Stellungnahme im Rahmen der frühzeitigen Beteiligung zum Teil-FNP Windenergie der Stadt Attendorn

B. Das Planungsgebiet Fläche 10 - „WP Rieflinghausen“

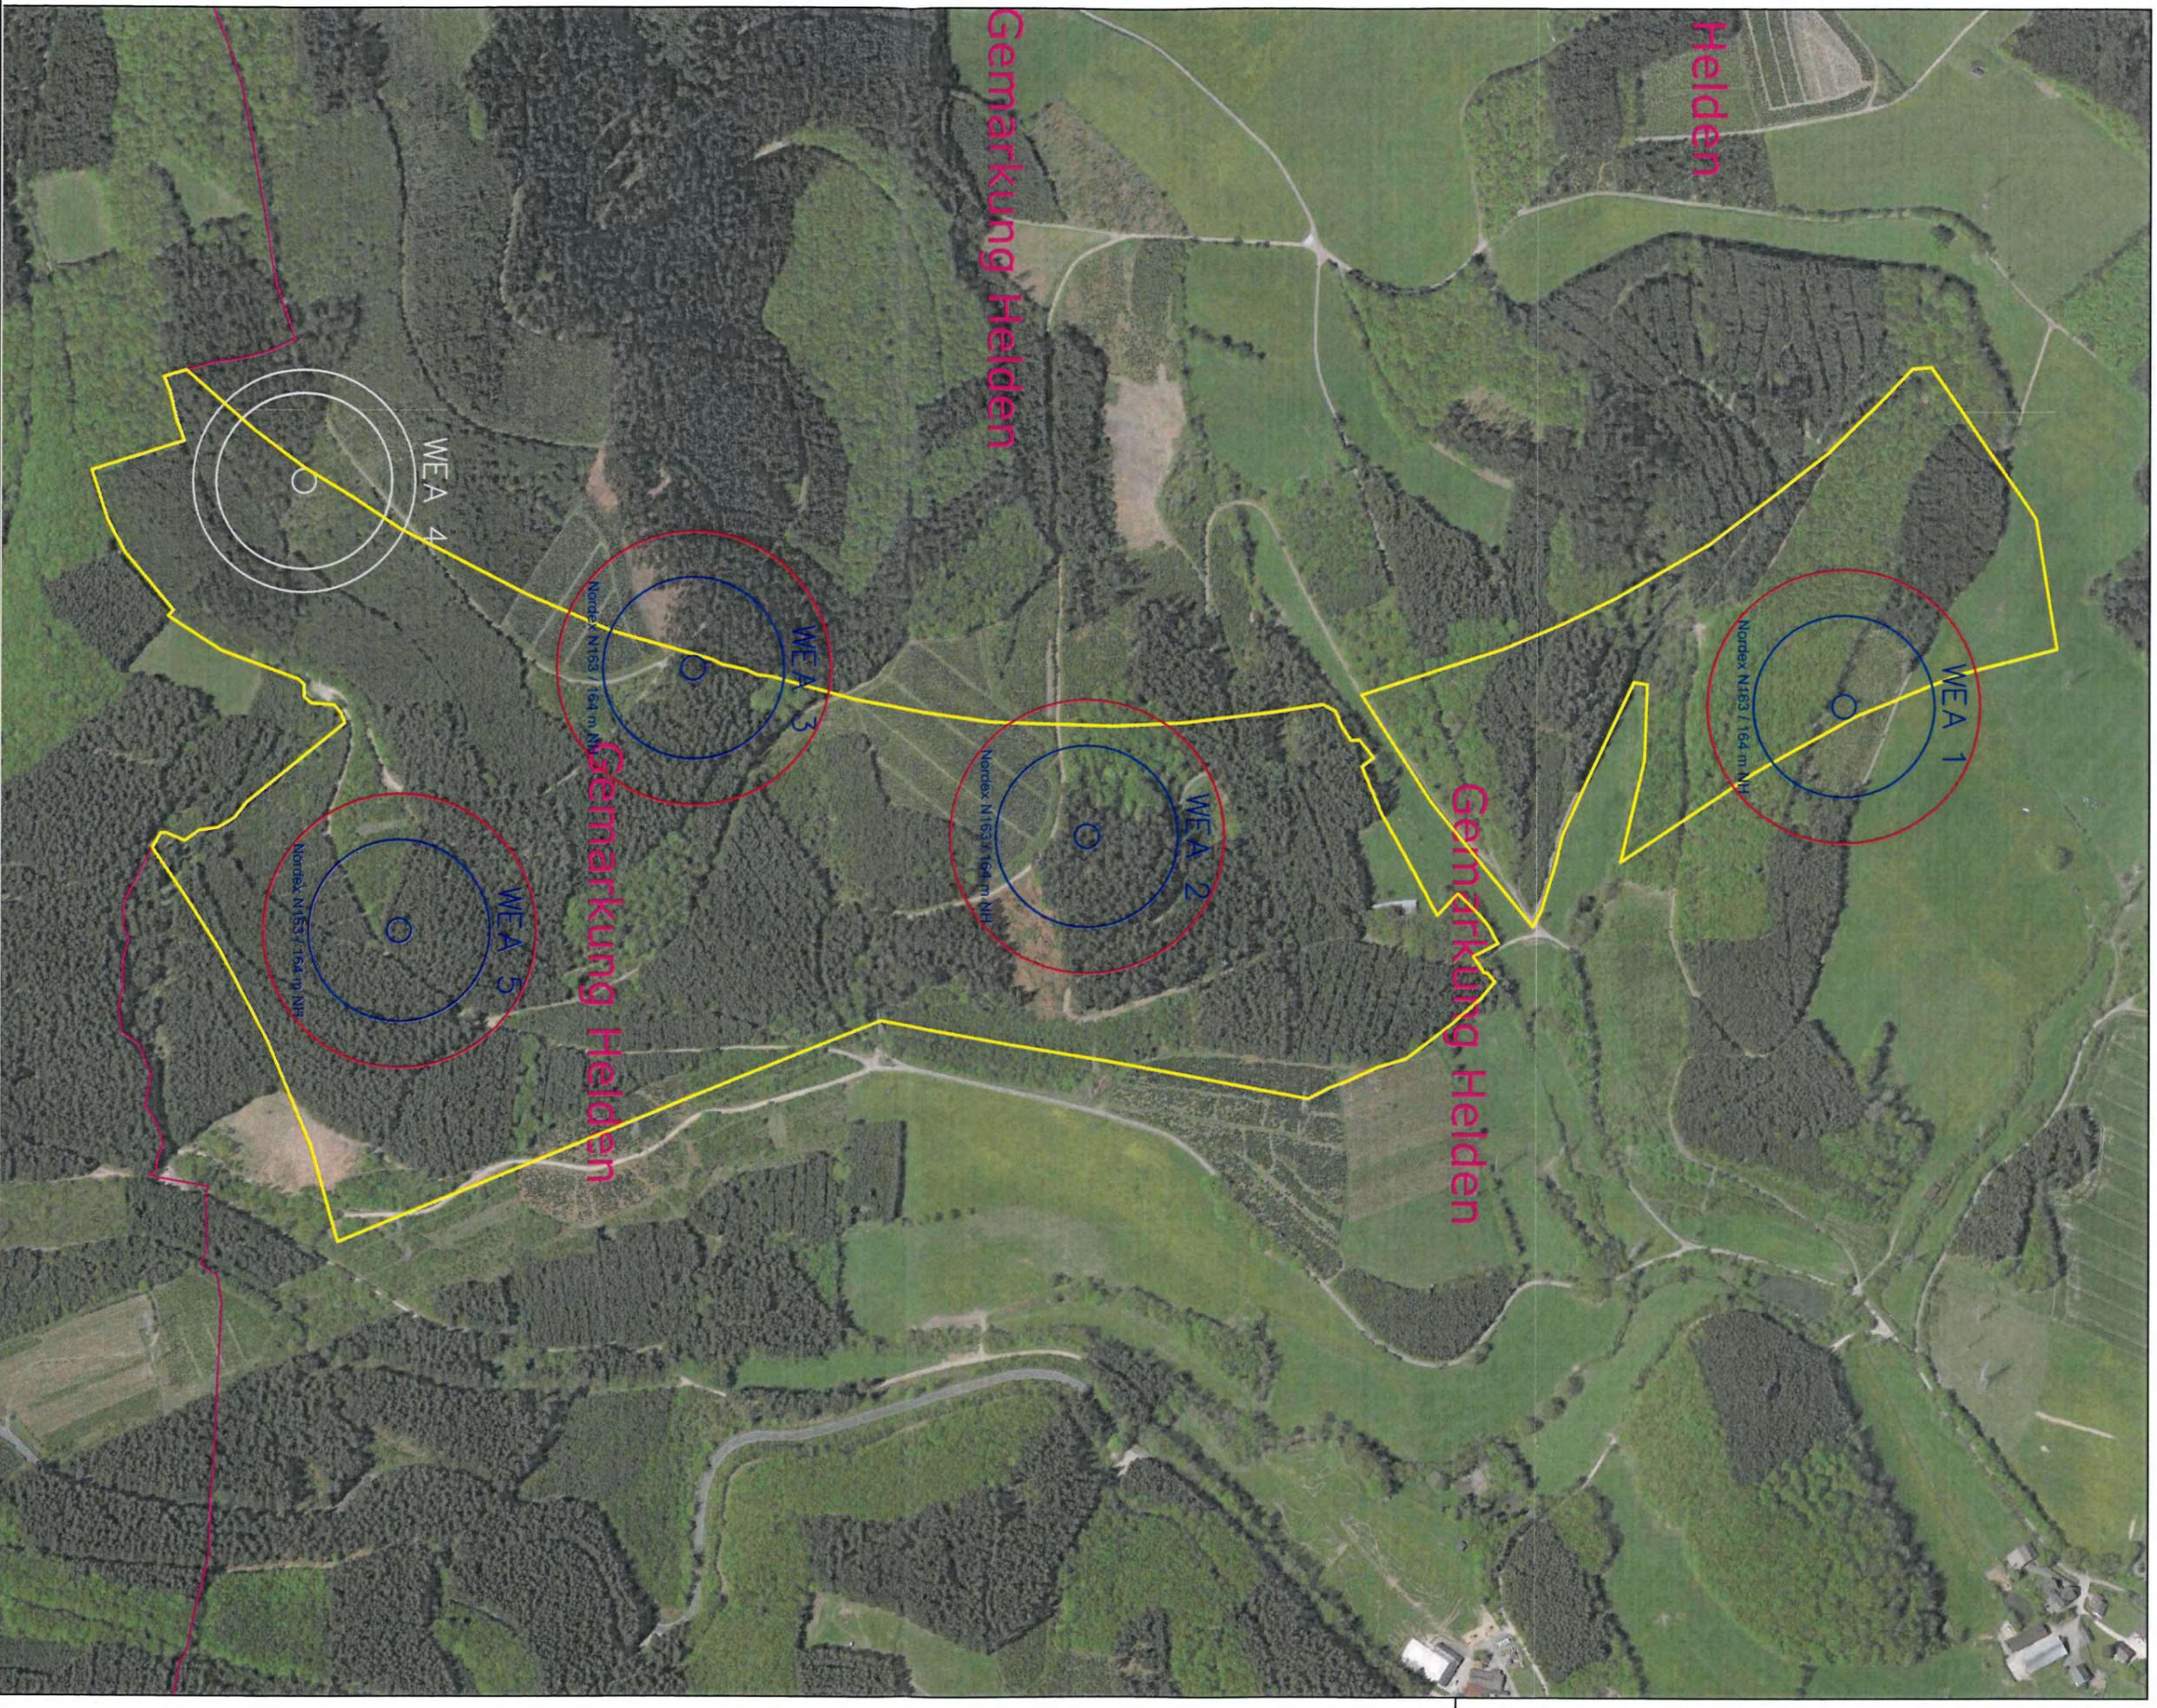
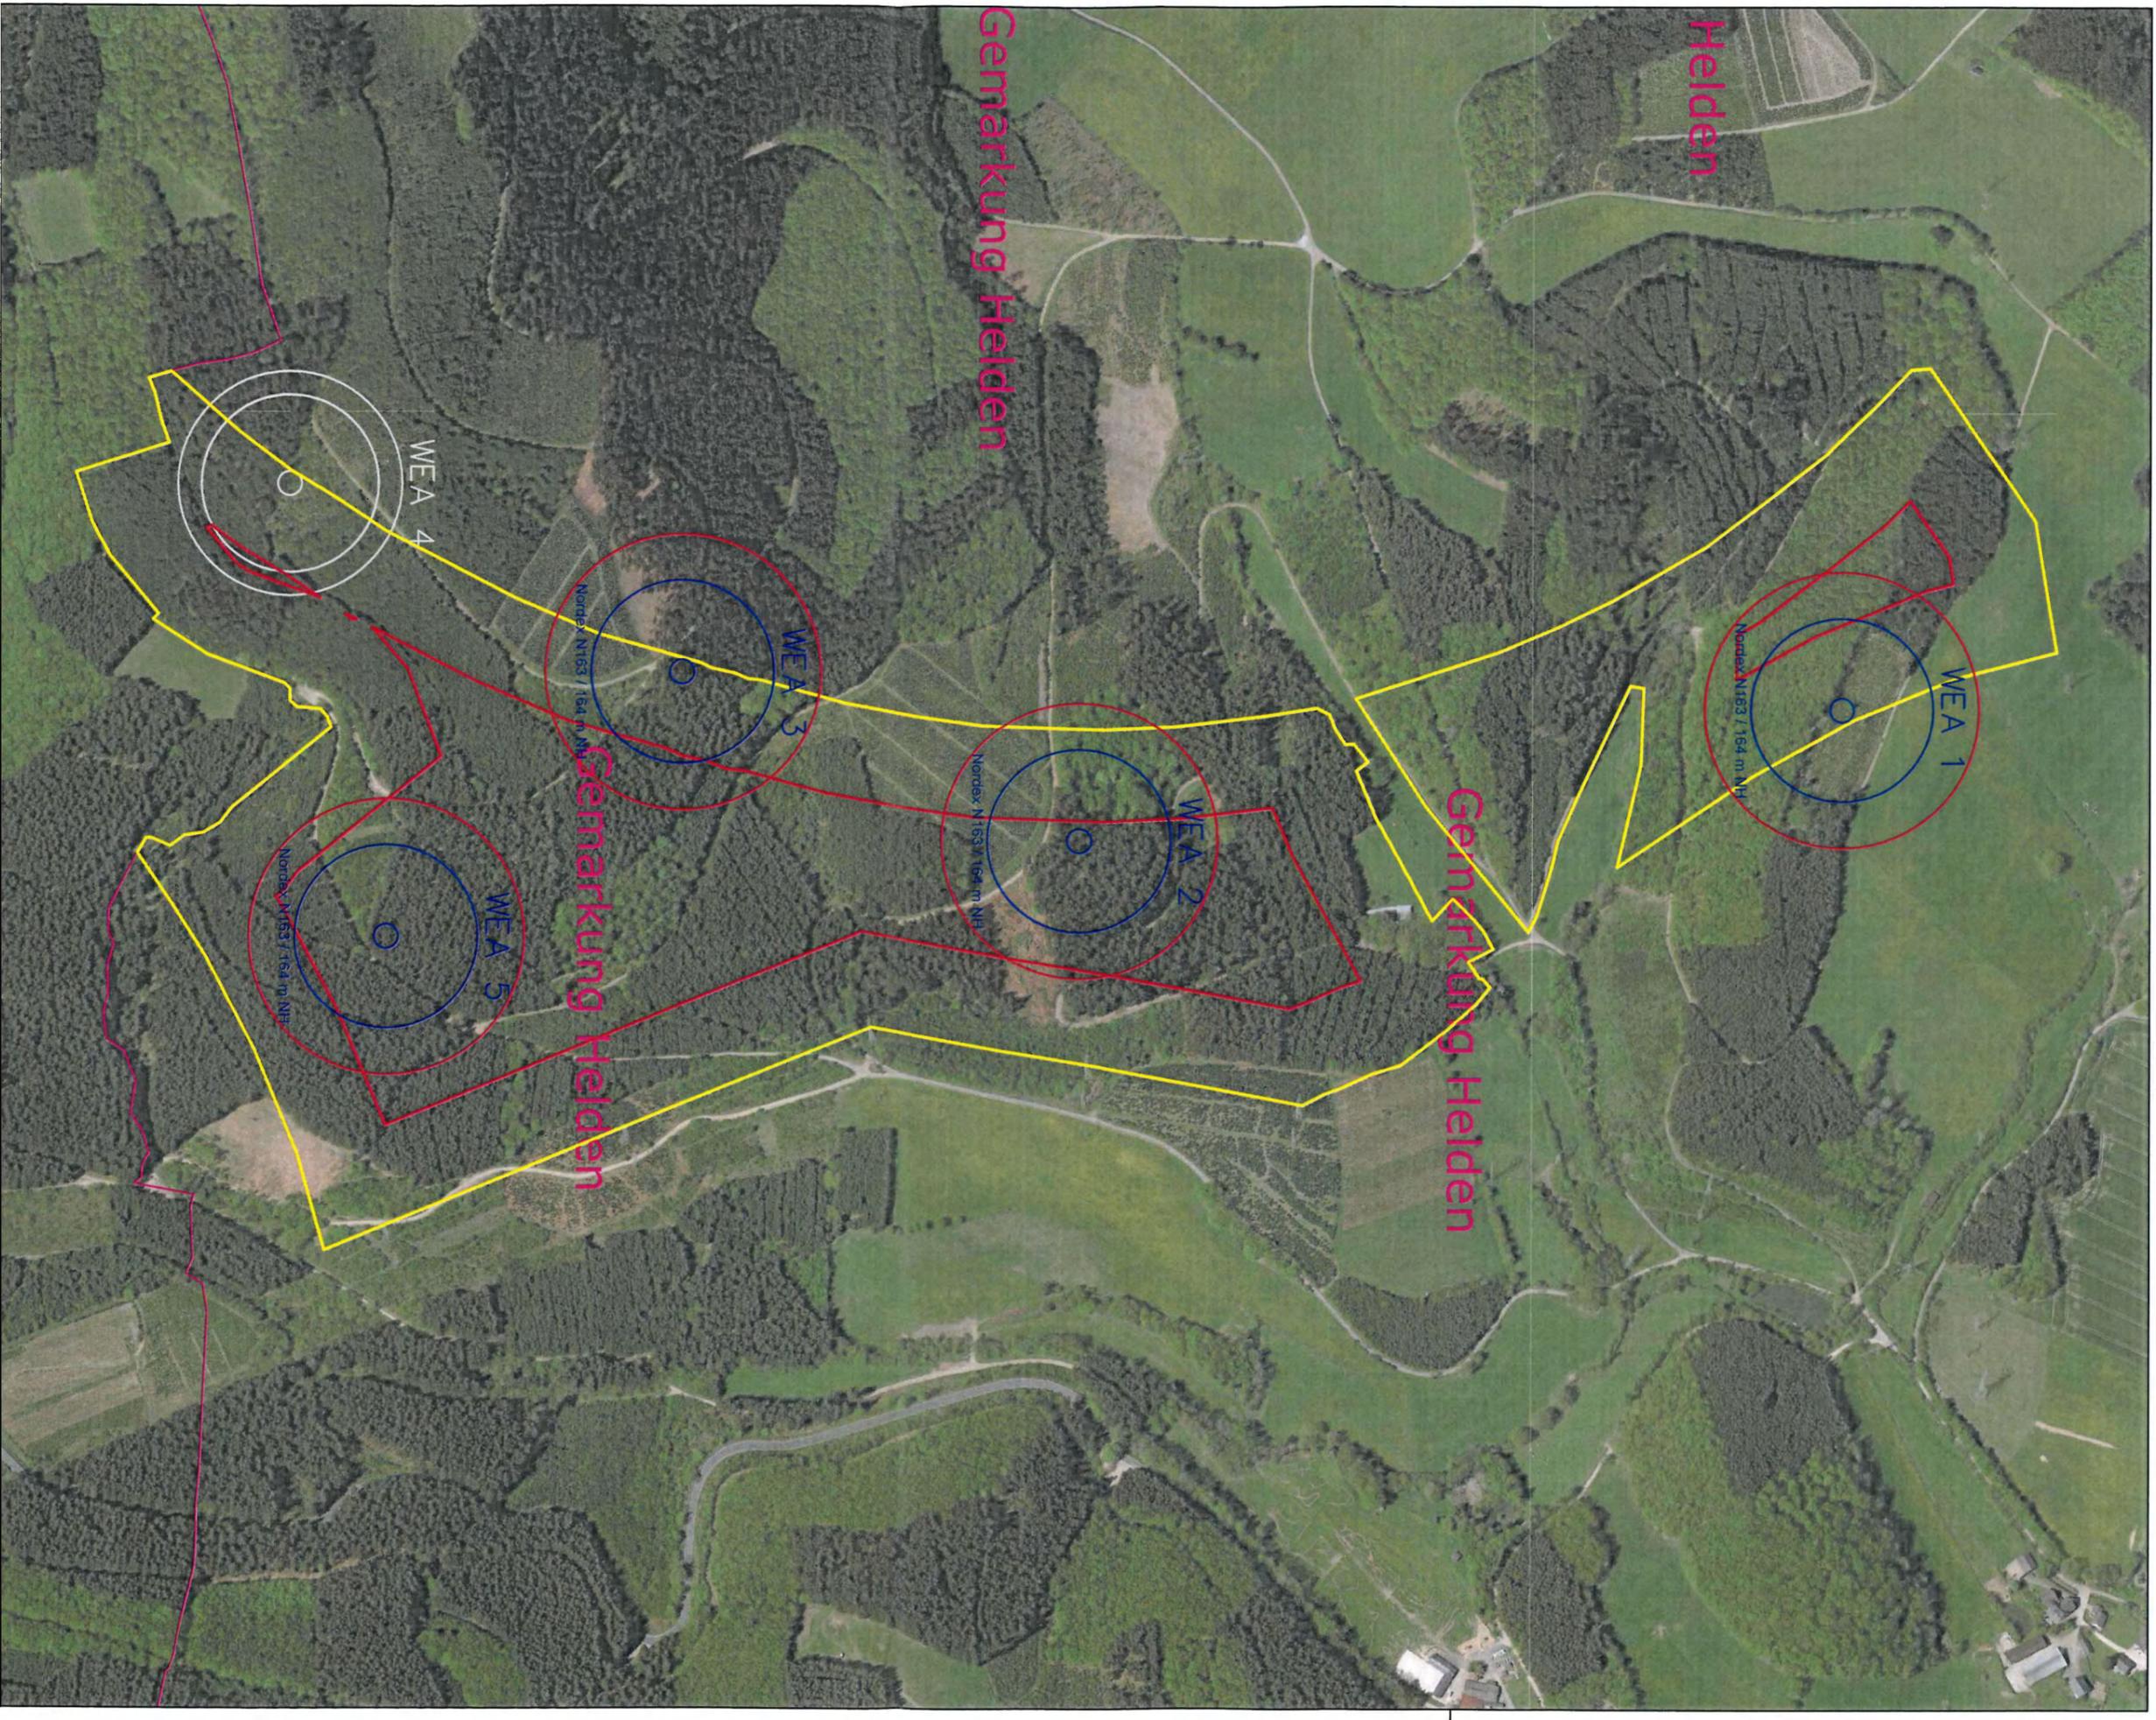
In dem Entwurf der Standortuntersuchung, auf die der Zuschnitt der Konzentrationszonen basiert (vgl. Begründung FNP, S. 29) wird vorgeschlagen, dass die WEA inklusive Mast, Fundament und Rotor innerhalb der geplanten Konzentrationsflächen gelegen sein müssen (vgl. Standortuntersuchung, S. 8). Diese Vorgabe würde im Zusammenwirken mit der Abgrenzung der Konzentrationsflächen (1.000 m Abstand zu Gebieten, die nicht nur ausnahmsweise dem Wohnen dienen) das Potenzial der Konzentrationszonen massiv beschränken. Am Beispiel unserer Planung in der Fläche 10 kann dies wie folgt konkretisiert werden:

Wenn alle Bauteile der WEA innerhalb der Konzentrationszone liegen sollen, müsste sich eine Anlage (WEA 3) um ihre entsprechende Rotorlänge (ca. 80m) nach innen verschieben, um die Konzentrationszone mit dem Rotorradius nicht zu überragen. Die Anlagen würden somit insgesamt näher beieinanderstehen. Das hätte wiederum zur Folge, dass sich die Anlagen gegenseitig durch ihre eigens hervorgerufenen Turbulenzen beeinflussen würden. Zusätzlich besitzen die Flächen 10 und 11 durch ihre Topografie (starke Höhenunterschiede) eine eigene hohe Umgebungsturbulenz. Dadurch werden die Windenergieanlagen bereits einer gewissen Turbulenz ausgesetzt, die sich verschlimmert, je näher die Anlagen aneinanderrücken. De facto wäre die Stabilität der Anlagen durch ein „Aneinanderrücken“ gefährdet und keine Betriebsdauer von 20 Jahre möglich. Zur Veranschaulichung ist dieser Stellungnahme ein weiterer Plan beigelegt, der erkennen lässt, wie sich die Konzentrationszone verringert und wie viel Fläche des möglichen Potentialgebietes de facto nutzbar wäre [vgl. Anlage 2 – „FNP beschränkt“]. Durch diese verengende Festlegung wären einige Teilbereiche der Potentialgebiete nicht oder nur deutlich erschwert (extreme Hang- oder Tieflagen) nutzbar. Unter diesen Umständen erscheint die Bewertung, dass mit dem FNP inklusive der „Rotorregelung“ substanziiell Raum geschaffen wird, aus unserer Sicht äußerst fraglich.

Um die oben aufgezeigte Problematik zu lösen und die Flächennutzungsplanung in diesem Aspekt rechtssicher zu gestalten, **bedarf es einer Erweiterung der Grenze der Konzentrationszone um den Rotorradius marktgängiger Anlagen.** Somit würde der Mindestabstand von 1.000 m zur Wohnbebauung nicht rechtswidrig überschritten. Außerdem könnte dadurch erreicht werden, der Windenergie auf dem Stadtgebiet substantiell Raum zu schaffen. Die Vergrößerung der Konzentrationszone würde den Anteil der ausgewiesenen Fläche nach den Vorgaben der Rechtsprechung auf über 10 % erhöhen und damit die FNP-Planung rechtssicherer machen. Zudem würde die Nutzung der Konzentrationszone für die Windenergie verbessert, da die Topographie der derzeitigen Potentialgebiete durch extreme Hang- und Tieflagen die Planung erheblich erschwert. Im Hinblick auf die derzeit am Markt verfügbaren Modelle mit einem Radius von etwa 80 m wäre auf eine Erweiterung der FNP-Grenze um dieses Maß hinzuwirken.
